東通原子力発電所 津波の評価について (コメント回答)

2023年10月6日
東北電力株式会社

審査会合におけるコメント

■地震に起因する津波と地震以外に起因する津波の組合せ評価に係るコメント

発電所地点(補機冷却海水系取水口前面位置)における水位時刻歴波形

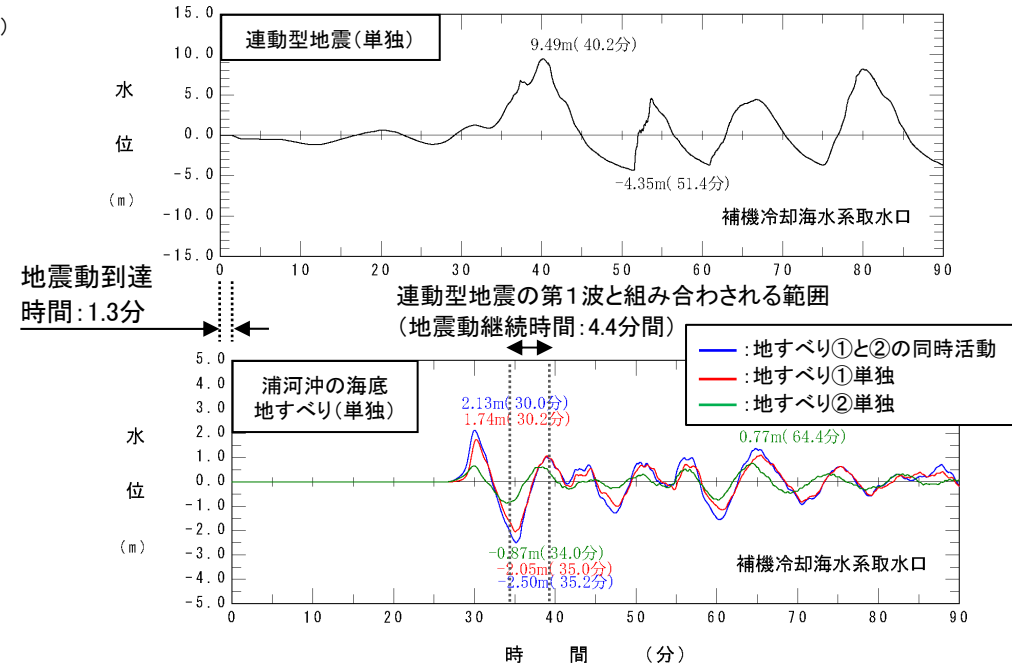
No.	コメント時期	コメント内容	説明資料
S223	2022年9月2日 第1068回審査会合	連動型地震と日高舟状海盆の海底地すべりの組合せ評価のうち水位上昇側の評価について、海底地すべり位置での地震動継続時間の時間範囲で、線形足し合わせにより組合せ時間を算定し、同波動場で解析する方法を用いると地震単独の水位よりも水位が低下する理由を説明すること。その際、他の組合せ評価方法の必要性も含めて検討すること。	第Ⅱ章 第1節 第1.3項 第1.3.6目 ----- 第Ⅲ章 第1節, 第3節～第7節 ----- 補足説明資料 第Ⅵ章 第2節～第5節
S231	2023年8月4日 第1178回審査会合	連動型地震と日高海底地すべり(地すべり①と②の同時活動)の組合せ津波が連動型地震単独の津波水位を下回る要因分析等から得られた知見(=東通のサイト特徴)を踏まえ、組合せ評価の対象とする津波の選定プロセスについて、あらためて整理すること。	第Ⅲ章 第1節 ----- 補足説明資料 第Ⅵ章 第1節

- 浦河沖の海底地すべりは、地すべり①と地すべり②に区分され、「地すべり①と地すべり②の同時活動」、「地すべり①単独」及び「地すべり②単独」の津波特性(水位変動量, 周期及び波長)は各々異なる(詳細は, p.413~414)。
- 前述した東通のサイト特徴から、先に沖合を通過する海底地すべりに伴う津波の第1波の水位下降量, 周期及び波長の大小が組合せ評価に与える影響を検討することが重要であることを踏まえ、「地すべり①と地すべり②の同時活動」、「地すべり①単独」及び「地すべり②単独」を評価対象とする。
- なお、浦河沖の海底地すべりは地すべり①の上に地すべり②が堆積しているため、地すべりの発生時間差(地すべり①→地すべり②)を考慮した波源も想定できる。東通のサイト特徴から、組合せ津波の最大水位上昇量は、海底地すべりの第1波の水位下降量が小さい方が大きくなるが、地すべり②単独の水位下降量-0.87mに対し、発生時間差を考慮したケースの水位下降量は-1.4m程度※と大きい。そのため、発生時間差を考慮した組合せ津波の水位は、地すべり②単独との組合せ津波の水位を上回るものではないと考えられることから、地すべりの発生時間差は評価の対象外とする。
※: 発電所地点における地すべり①単独の第1波の水位下降量-2.05mに、遅れて到達する地すべり②単独の第1波の水位上昇量0.6m程度を線形足し合わせた水位変動量。
